浜岡 4 号炉 高経年化技術評価 保安規定で定める運転上の制限との整合性について

令和 5 年 3 月 1 0 日

第26回審査会合コメントの一覧

原子炉格納容器の部位に要求される機能（上鏡）

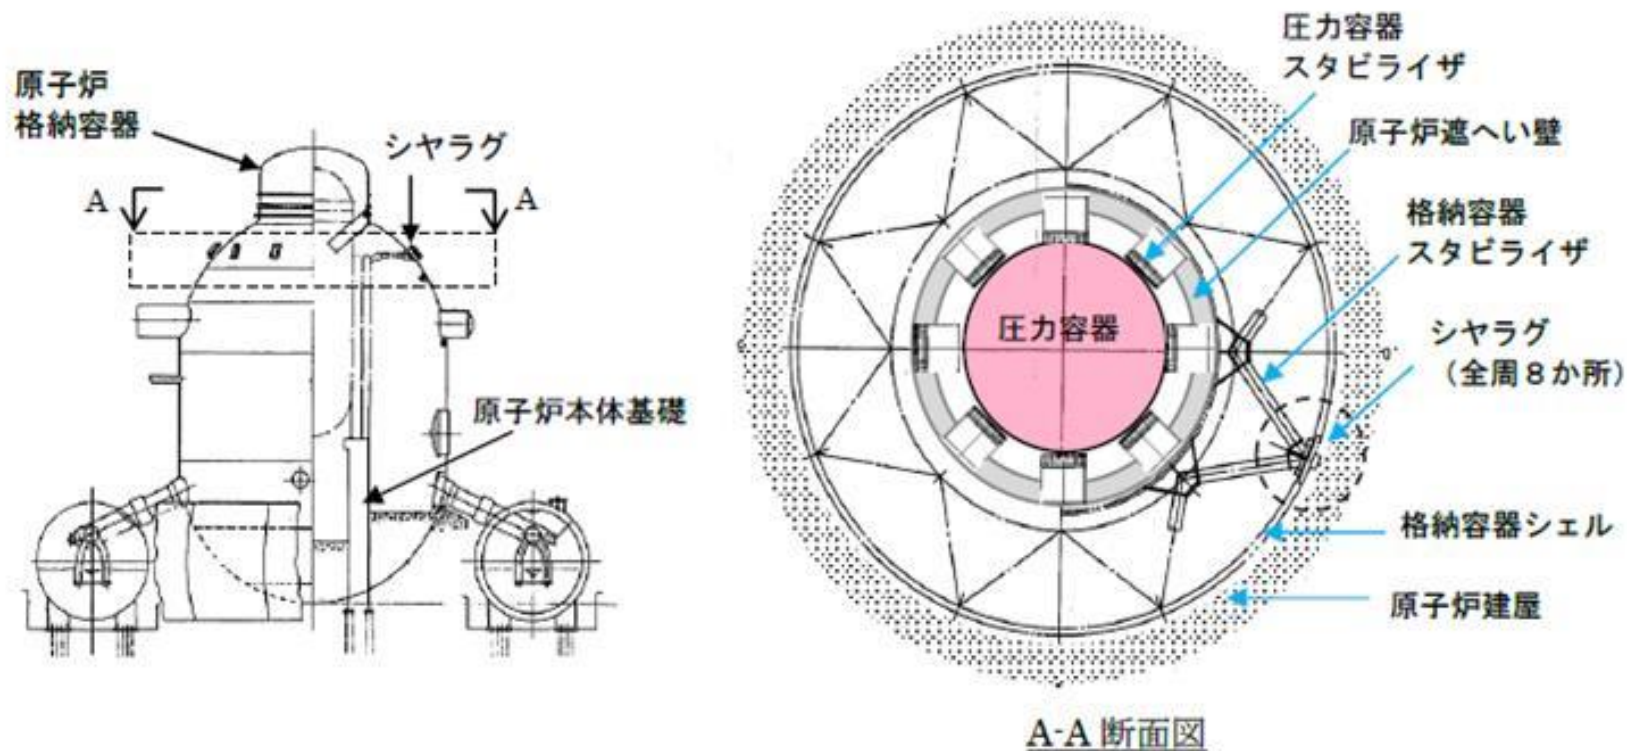
冷温停止状態を維持している期間、原子炉格納容器上鏡は取り外し可能である。

一方、原子炉圧力容器を支持しているシャラグは原子炉格納容器の円筒部鋼板に取り付けられているため、上鏡が取り外された状態であっても原子炉圧力容器の支持機能は維持される。
